Parecer Técnico n.º 49/2022 - SEDUH/GAB/CPA-EIV

PARECER TÉCNICO – DF STAR

Assunto: 2ª Análise do Estudo Prévio de Impacto de Vizinhança - EIV, relativo ao empreendimento DF Star Hospital Geral e Oncológico, localizado Setor de Grandes Áreas Sul – SGAS 914, Conjunto H, Lotes 64-A, 65-A, 66-A e 67-A, Brasília – DF, RA I

Fig. 01 - Medidas de mitigação (6, 7 e 8) e compensação (9) propostas.

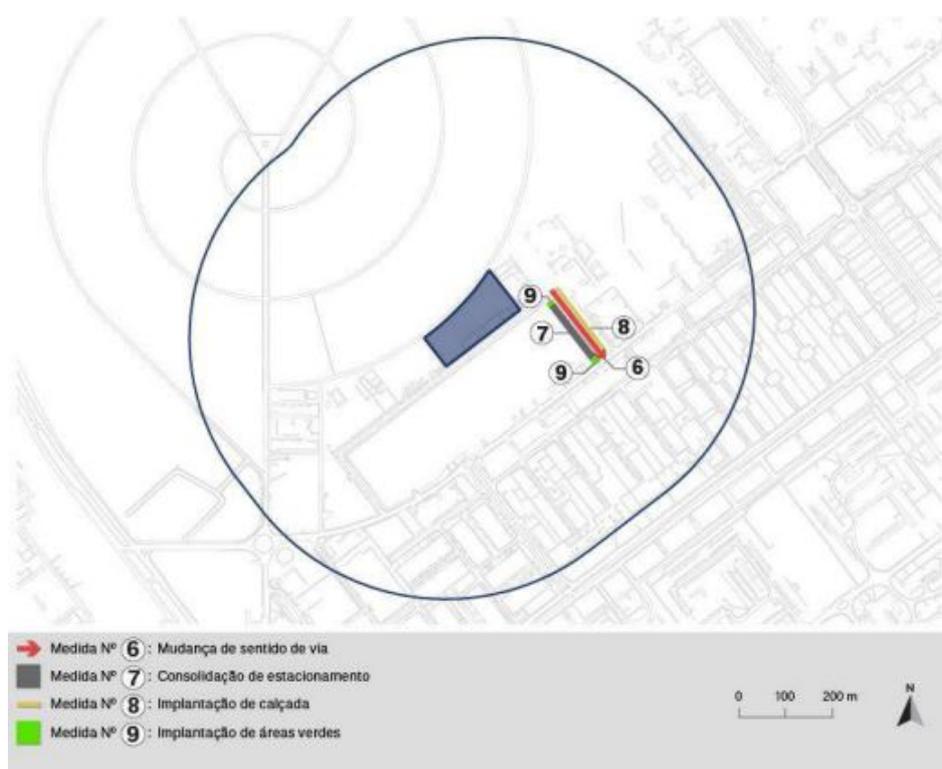
A partir da identificação, no EIV, das medidas de alteração de projeto advindas do Parecer de Exigências N° 1600/2021 (EIV, pág. 242) foi possível constatar que elas, na verdade, figuram como *exigências inerentes ao atendimento da legislação afeta ao processo regular de licenciamento edilício*, e não como alterações decorrentes de uma análise urbanística. Deste modo, ainda que tais medidas possam estar elencadas como histórico do cumprimento da etapa de análise para habilitação, não devem ser identificadas como medidas de adequação de projeto visando-se mitigar impactos indesejáveis.

Verificou-se também que, a despeito do sugerido por esta comissão no Parecer Técnico 42/2021, o escopo das medidas propostas permaneceu o mesmo, sem avançar concomitantemente às análises apresentadas.

De primeiro, recomenda-se a junção das medidas 1 a 5 acima transcritas, em uma única medida, uma vez que se tratam de ações relativas ao canteiro de obras na fase de implantação do empreendimento. Além das já mencionadas, sugere-se também incorporar outras 3, quais sejam: *"instalação de lava-rodas na saída do canteiro; abertura de canal de comunicação com a vizinhança para eventuais reclamações; e apresentação de plano de recuperação de pavimento, mediante avaliação da Novacap."*

As medidas propostas como 6, 7, 8, e 9 também devem ser agrupadas.

No entanto, alguns ajustes se fazem necessários, uma vez que se constata, por exemplo, que não haveria ganho de fluidez com a proposta de mudança de sentido na via local de interligação (entre a via de acesso ao empreendimento e a via W5 Sul) já que a saída para a Via W5 Sul continuaria afunilando em uma única faixa. Além disso, compreende-se que a manutenção da via em sentido duplo de circulação permite tornar o acesso ao bolsão de estacionamento lateral (a ser consolidado) mais funcional, evitando-se que todas as viagens que tenham como destino tais vagas, passem pela já sobrecarregada rotatória da 914/915 Sul.

Por isso, essa CPA/EIV recomenda manter o sentido duplo de circulação neste trecho, devendo consolidar, fisicamente, a rotatória existente.

Fig. 05 – Rotas desejo de pedestres. Fonte: EIV, pág. 187 e RIST, pág. 28)

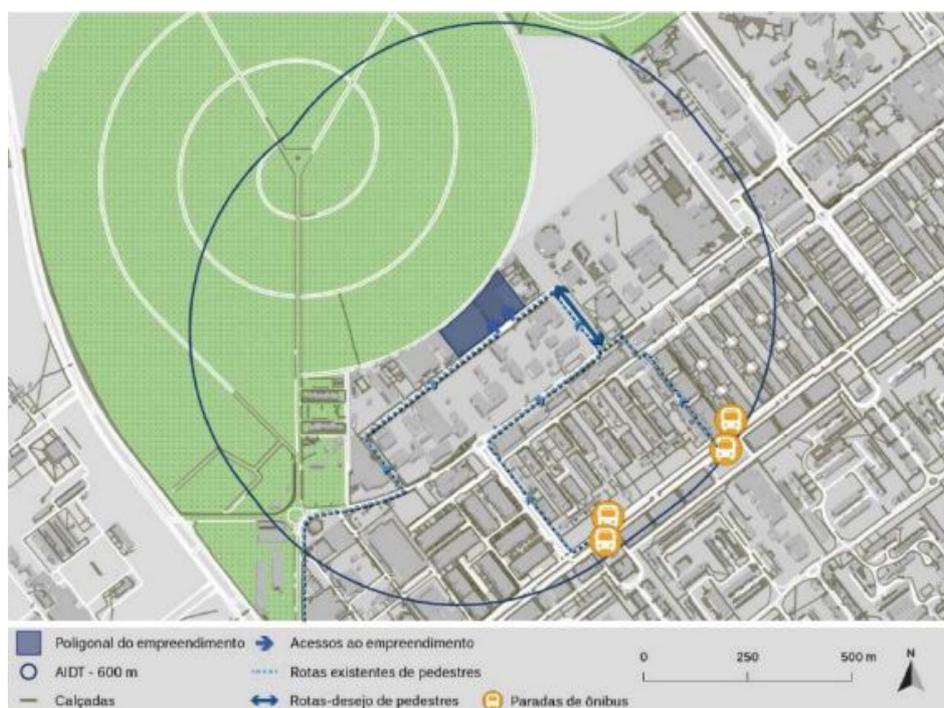
Quanto à implantação de calçadas, por sua vez, convém olhar a qualidade dos espaços públicos de circulação ao longo de todo o percurso desenvolvido nas rotas desejadas dos pedestres, atentando-se para as descrições quanto à descontinuidade dos trajetos de pedestres e ciclistas:

“O entorno imediato do empreendimento possui uma infraestrutura adequada para a circulação de pedestres e ciclistas para acesso ao empreendimento. Porém, essa infraestrutura não se estende por toda a área de influência. A AIDT carece de infraestrutura em muitos trechos, existindo uma descontinuidade no que se refere aos materiais utilizados e ao traçado das calçadas entre o empreendimento até a AII. Muitas vezes as rotas de pedestre e calçadas não são as mesmas, e o caminho se interrompe, criando caminhos de terra nas áreas verdes” (RIST, pág. 29)

“Existe a necessidade de implantação de infraestrutura mínima que permita dar continuidade do tecido urbano entre o empreendimento e as quadras urbanas mais próximas na AIDT do empreendimento.” (RIST, pág. 35)

- b) consolidar estacionamento em frente ao colégio Notre Dame;
- c) implantar calçada compartilhada para pedestres e ciclistas na via local de acesso à W5, a qual deve ser estendida até os pontos de ônibus mais próximos da Via W3 Sul, levando em consideração as rotas-desejo de pedestres e ciclistas identificadas no estudo;
